Samtgemeinde Zeven

**70. Änderung des Flächennutzungsplans „Windparks Elsdorf,
Gyhum, Weertzen/Langenefelde und Wistedt“**

**Frühzeitige Beteiligung der Öffentlichkeit gem. § 3 Abs. 1 BauGB
sowie frühzeitige Beteiligung der Behörden und sonstigen Träger
öffentlicher Belange gem. § 4 Abs. 1 BauGB – Beratung und Be-
schlussfassung über die eingegangenen Stellungnahmen**

Stand: 11.11. 2022

Bedenken, Anregungen und HinweiseAnlage 1.1 Waldbiotop WesterbruchAnlage 1.2 Wertvoller Bereich von Brutvögel in der Aue-Niederung**Auswertung und Einarbeitung in die Planung**

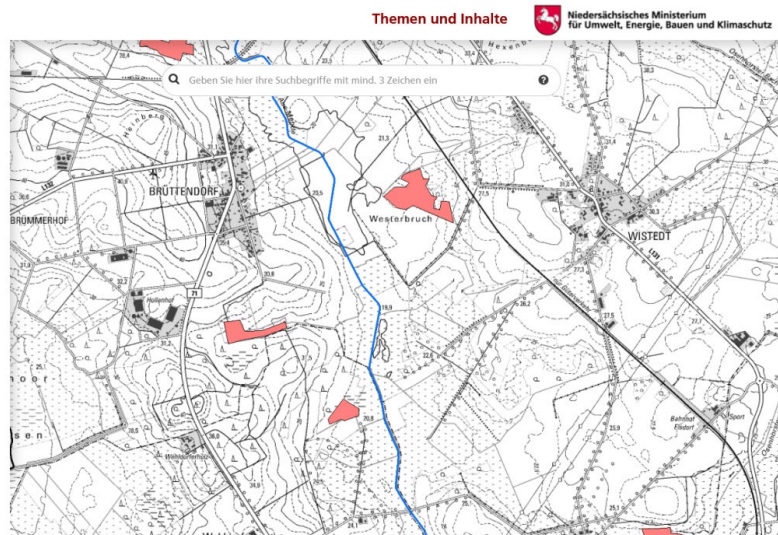
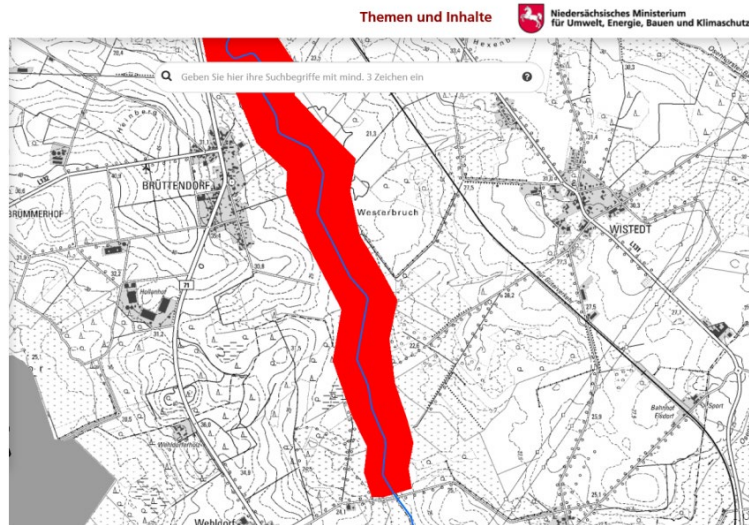
<p>Fazit:</p> <p>Die beantragten Windkraftanlagen sind nicht genehmigungsfähig. Weiterer Vortrag bleibt ausdrücklich vorbehalten.</p>	<p><u>Beschlussvorschlag:</u></p> <p>Der Stellungnahme wird insgesamt nicht gefolgt.</p> <p><u>Abstimmungsergebnis:</u></p>
<p><u>Person D</u> Ergänzende Stellungnahme vom 11.02.2022</p>	
<p>In Ergänzung des bisherigen Vortrags überreiche ich Kartenausschnitte des Niedersächsischen Umweltministeriums. Diese besitzen erhebliche Bedeutsamkeit für den Ausschluss von Flächen zur Nutzung der Windenergie.</p>	<p><u>Abwägung / Erläuterung:</u></p> <p>Für die vorliegende Flächennutzungsplan-Änderung sind die vorgebrachten Darstellungen des Niedersächsischen Umweltministeriums nicht unmittelbar relevant, da das im Flächennutzungsplan darzustellende Sondergebiet gemäß § 1 Abs. 4 BauGB dem wirksamen RROP 2020 bzw.</p>

Die grundsätzliche Eignung der für die Flächennutzungsplan-Änderung vorgesehenen Flächen ergibt sich aus dem RROP und nicht aus dem Flächennutzungsplan.

Der Stellungnahme wird nicht gefolgt.
